**INFORME N° 00297-2022-SENACE-PE/DEAR**

**ASUNTO** : Evaluación del *"Tercer Informe Técnico Sustentatorio de la Primera Modificación del Estudio de Impacto Ambiental detallado de la Unidad Minera Santander"*, presentado por Cerro de Pasco Resources Subsidiaria del Perú S.A.C. (antes Trevali Perú S.A.C.)

**REFERENCIA** : M-ITS-00034-2022 (11.02.2022)

**FECHA** : Lima, 11 de abril de 2022

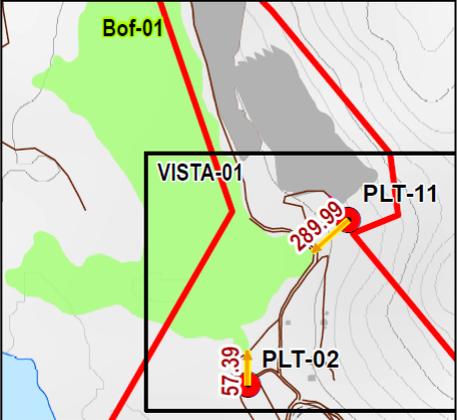
N°	Ítem	Fundamento/Sustentos	Observaciones	Levantamiento	Absuelto (Si/No)
		<p>plataforma no representan el sondaje respectivo, señalado en la Tabla 9-1 "Plataformas de confirmación de reservas" de profundidad de sondaje de 650 m y una inclinación de 90° (Fig. 01).</p> <p><i>Fig. 01: Vista satelital del bofedal Bof-01 y su posible extensión hacia el sur (polígono amarillo) respecto al componente Plataforma PLT-02, asimismo los shapes kmz de esta última plataforma no muestra el sondaje respectivo (Fuente Google Earth)</i></p> 	<p>alcance para la implementación de los componentes propuestos que que permita verificar y asegurar que no existirá ningún tipo de afectación a ecosistemas frágiles de acuerdo con lo establecido en el literal B de la Resolución Ministerial N°120-2014-MEM-DM, las modificaciones o ampliaciones de los componentes mineros deben tener la siguiente condición: "No ubicarse sobre ni impactar cuerpos de agua, bofedales, nevados, glaciares, terrenos de cultivo o fuentes de agua o algún ecosistema frágil".</p> <p>c. Actualizar las medidas de manejo de bofedales según la respuesta que los ítems a) y b) de la presente observación, debiendo actualizar los Capítulos 11 y 12.</p>	<p><i>Ecosistemas frágiles – Distancia de los sondajes a los bofedales más cercanos, se muestran las distancias de las plataformas y sondajes hacia los bofedales más cercanos.</i></p> <p>b. En el ítem 10.4.1.1. <i>Medio Físico para la etapa de construcción</i> y 10.4.2.1. <i>Medio Físico para la etapa de operación</i>, se justifica la relación entre los componentes del 3er ITS y el Modelamiento de Dispersión de Contaminantes, por lo cual se prevé que no existirá ningún tipo de afectación a los ecosistemas frágiles.</p> <p>c. En el ítem 11.1.7 <i>Medidas de protección de especies de flora silvestre</i>, se describen las medidas específicas a fin de evitar impacto sobre los bofedales.</p>

N°	Ítem	Fundamento/Sustentos	Observaciones	Levantamiento	Absuelto (Si/No)
		 <p data-bbox="309 794 969 882">Fig. 02: Sección del Mapa N° EBI-09-A de la distancia de los componentes a los ecosistemas frágiles (Fuente: 3ITS Santander)</p> <p data-bbox="309 916 969 1153">De la misma manera en el ítem 10.4.1.1 “Medio físico” señala que ha considerado como impacto puntual la “Generación de material particulado” por la reubicación de 13 plataformas y nuevos accesos, sin alcanzar receptores sensibles identificados tales como bofedales, ecosistemas frágiles o poblaciones cercanas y haciendo uso de componentes aprobados, siendo necesario que se sustente técnicamente.</p>			
25	Capítulo 10 Numeral 10.2.1.7 (página 10-23)	El Titular en el ítem 10.2.1 “Identificación de los factores Ambientales no susceptibles a recibir impacto” indica que no habrá afectación directa o indirecta de especies sensibles de flora y fauna terrestre; sin embargo, no sustenta de qué manera los posibles impactos identificados, como el ahuyentamiento por alteración de ruido ambiental o la pérdida de hábitat de	Se requiere que el Titular sustente técnicamente que los posibles impactos sobre la flora y fauna terrestre no afectarían, selectivamente, a las especies sensibles. En caso se identifiquen impactos en las especies sensibles, deberá describir las medidas de manejo que correspondan en el Capítulo 11,	El Titular en el ítem 10.2.1.7. No afectación a especies sensibles del Capítulo 10, sustenta técnicamente que los posibles impactos sobre la flora y fauna terrestre no afectarán a las especies sensibles, para el caso de flora, estas serán reubicadas en zonas	Si
